ENQUÊTE PUBLIQUE

Modification
du Plan Local d'Urbanisme
de la commune de
ERMONT
secteur U3d
« îlot Dautry »

Enquête publique portant sur la Modification du Plan Local d'Urbanisme de ERMONT Secteur U3d « îlot Dautry »

Mémoire en réponse

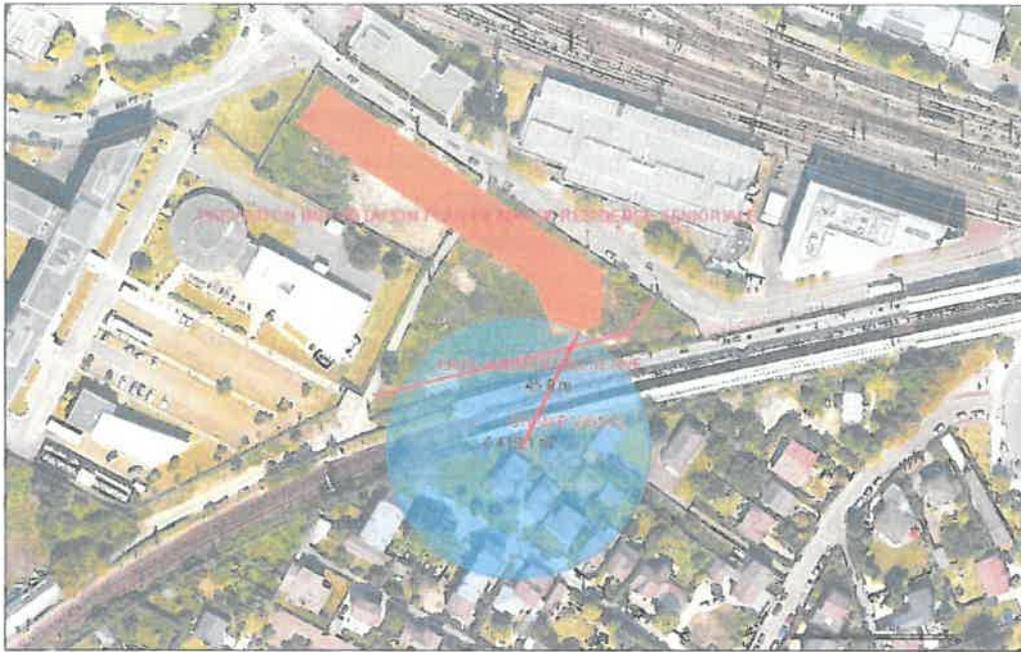
Il est vrai que la hauteur des constructions aura quasiment triplé par rapport à l'ancien règlement, passant de RDC + 2 à RDC + 5 + attique dans l'hypothèse où il n'y aurait pas d'immeuble à destination de bureaux, et 21m si c'est le cas. Même en tenant compte d'un retrait de 13m dû à l'emplacement réservé plus une dizaine de mètres de largeur de voies, l'implantation de constructions de 12 à 15m de hauteur pourrait se trouver à une trentaine de mètres seulement des pavillons jouxtant les voies au sud si elles sont situées sur la partie sud de l'îlot. De plus les constructions sont susceptibles d'accueillir sur leurs toitures des installations techniques (groupes de réfrigération, antennes...) qui risquent d'élever encore la hauteur.

Monsieur Ribot, joint au téléphone par le Commissaire-Enquêteur, exprime son mécontentement sur la décision unilatérale de la commune de modifier les hauteurs et conteste l'installation de tours en face de ses fenêtres alors que la décision d'achat de son pavillon a été en partie dictée par la vue sur la forêt de Montmorency au Nord.

Sur le plan réglementaire, la modification du PLU dans le secteur U3d a pour objet de préciser la formulation de l'article U3/10 (Hauteurs des constructions) du règlement écrit pour en faciliter l'instruction ; sans toutefois, modifier le gabarit enveloppe autorisé sur le secteur.

La règle de hauteur maximale au PLU dans l'îlot Dautry, s'applique selon la destination principale des constructions autorisées en U3d aux articles U3/1 et U3/2, à savoir :

- « Pour toutes les constructions, la hauteur maximale est définie par le nombre de niveaux autorisés : Rez-de-chaussée + 5 étages + attique » ;*
- « Pour les constructions à destination de bureaux, la hauteur maximale est fixée à 21 m au sommet de l'acrotère. »*

La maison de M. Laurent RIBOT est située au 14, avenue de Plaisance, voie privée qui se termine en impasse, au Sud des quais et de la voie ferrée. De l'avenue, le paysage perçu est bloqué par les auvents des quais SNCF et cadré au loin par le bâtiment du centre d'études SNCF.

Emprises de l'ancienne et de la future rue des Bomes

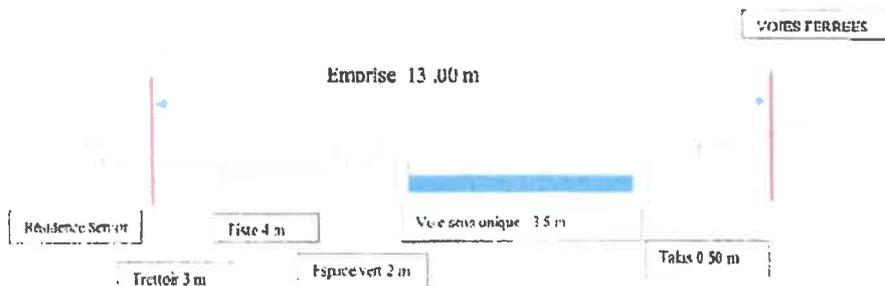
Sur le plan de la demande de retrait des constructions par rapport à la ligne de chemin de fer, les précisions suivantes sont apportées :

En ce qui concerne l'éloignement des constructions prévues sur l'îlot Dautry, en implantation sur la nouvelle rue des Bornes, et la maison sise au 14, avenue de Plaisance située au Sud de la voie ferrée, la distance est évaluée autour de 45 m, selon l'esquisse de principe d'implantation ci-dessous.

Profil en travers de la future rue des Bomes - extrait cadastre d'Ermont en date du 15 juin 2020

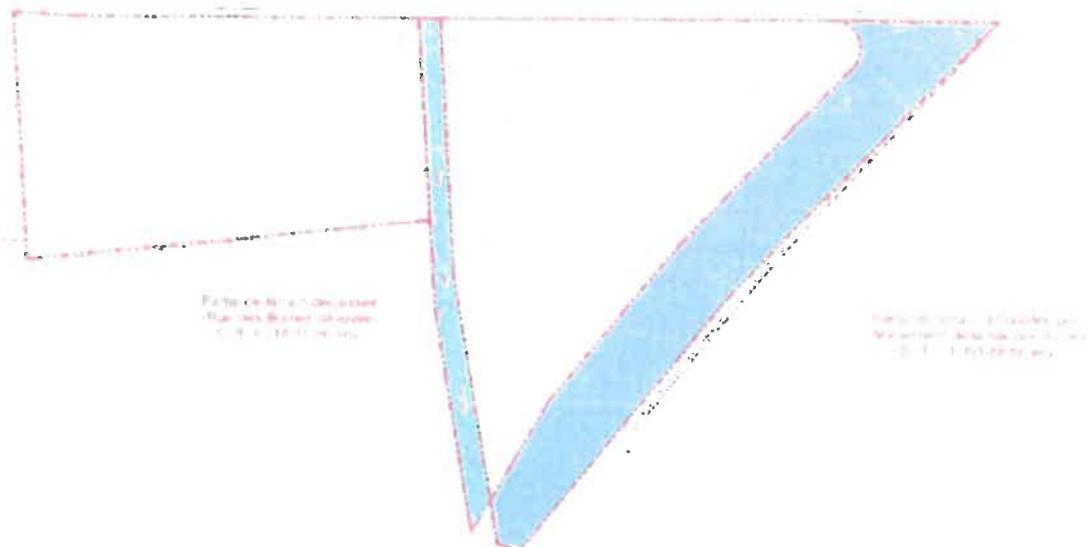
Mme AMERIOU-BABUZIK s'interroge sur le devenir du site « îlot Dautry », sur la végétalisation du quartier et l'aménagement à réaliser pour accéder à la gare en toute sécurité.

En conséquence, les espaces végétalisés qui seront aménagés au cœur du projet de résidence seniors, dans le respect du PLU d'Ermont, seront destinés in fine aux usagers et visiteurs du site clôturé dans sa nouvelle emprise foncière, après rétrocession à la commune de l'emprise foncière correspondant à la nouvelle rue des Bomes aménagée et au « giratoire » avec la rue Raoul Dautry, tel qu'illustré sur le plan émis par la CAVP ci-dessous.

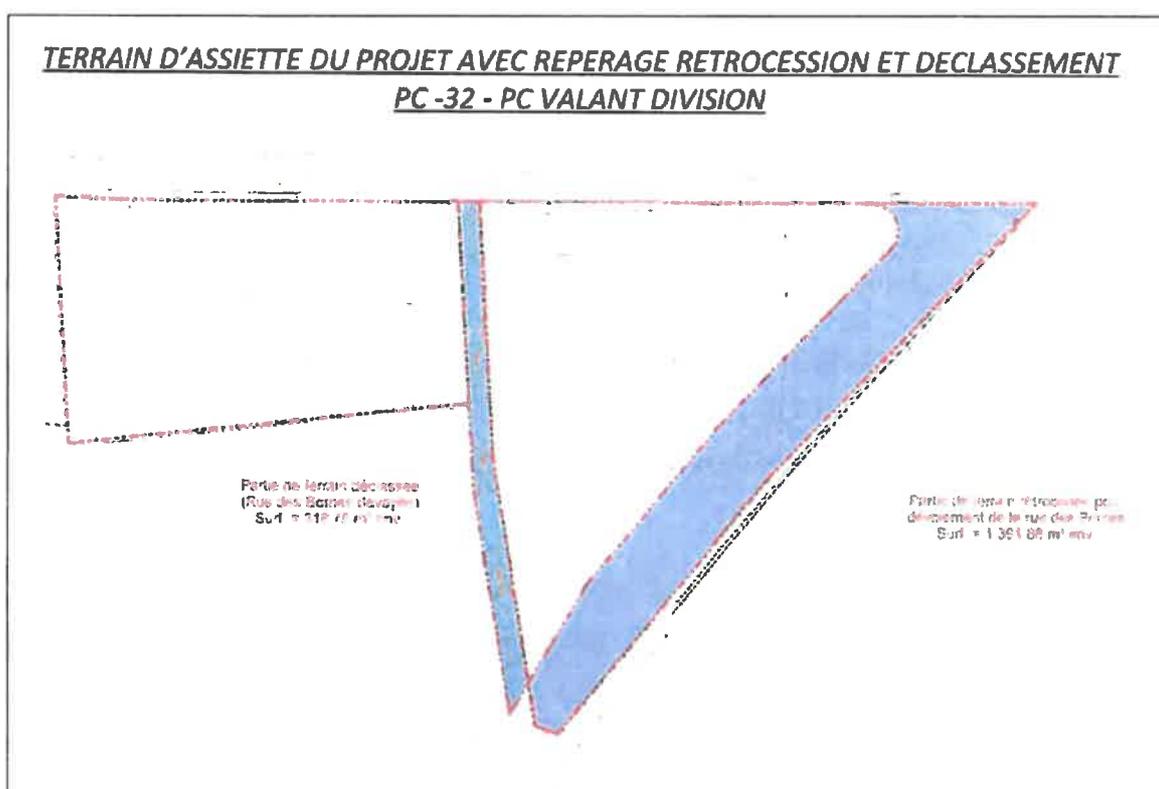
→ sur « *le devenir du site « îlot Dautry », de la végétalisation du quartier et de l'aménagement sécurisé à réaliser pour accéder à la gare. »*

Sur le plan réglementaire, pour avoir participé à l'échange qui a eu lieu lors de la permanence du 5 mai 2021, Mme. HEUDRON (en charge du PLU) a pu constater l'intérêt de Mme. AMERIOU-BABUZI pour la réflexion générale sur la qualité de vie dans son quartier Dautry et plus largement, à Ermont.

C'est naturellement, après avoir confirmé avec M. DUBOIS qu'il n'y avait pas d'observation spécifique par rapport à l'objet de la présente procédure de modification de l'article U3/10 (sur les hauteurs) du PLU, que nous l'avons invitée à participer à la démarche de concertation engagée dans le cadre de la révision du PLU (procédure menée en parallèle, engagée par délibération n°2021/009 du 29 janvier 2021) qui, entre autres sujets, abordera les sujets des mobilités douces et de la trame verte sur l'ensemble de la commune.

Vue aérienne 2019 et Photos prises sur site en 2021

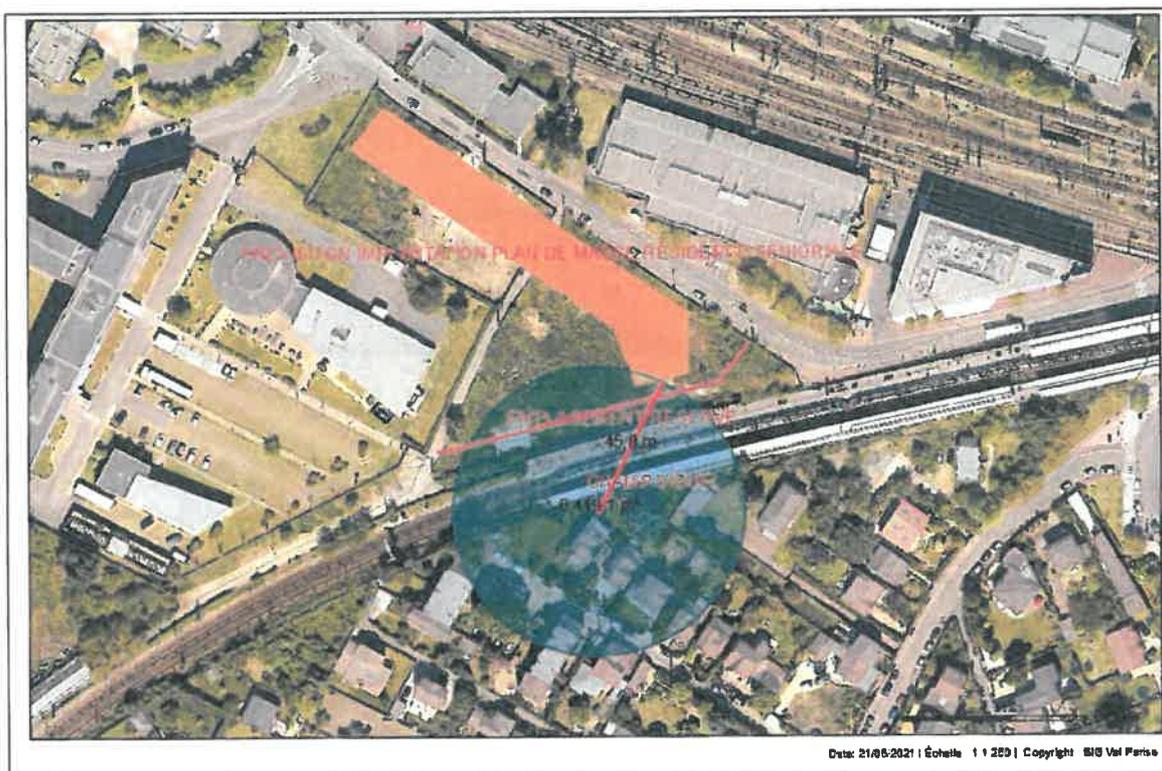
4/ En réponse à la demande de M. Laurent RIBOT

Sur le plan réglementaire, la modification du PLU dans le secteur U3d a pour objet de préciser la formulation de l'article U3/10 (Hauteurs des constructions) du règlement écrit pour en faciliter l'instruction ; sans toutefois, modifier le gabarit enveloppe autorisé sur le secteur.

- « Pour toutes les constructions, la hauteur maximale est définie par le nombre de niveaux autorisés : Rez-de-chaussée + 5 étages + attique » ;
- « Pour les constructions à destination de bureaux, la hauteur maximale est fixée à 21 m au sommet de l’acrotère. »

La maison de M. Laurent RIBOT est située au 14, avenue de Plaisance, voie privée qui se termine en impasse, au Sud des quais et de la voie ferrée. De l’avenue, le paysage perçu est bloqué par les auvents des quais SNCF et cadré au loin par le bâtiment du centre d’études SNCF.
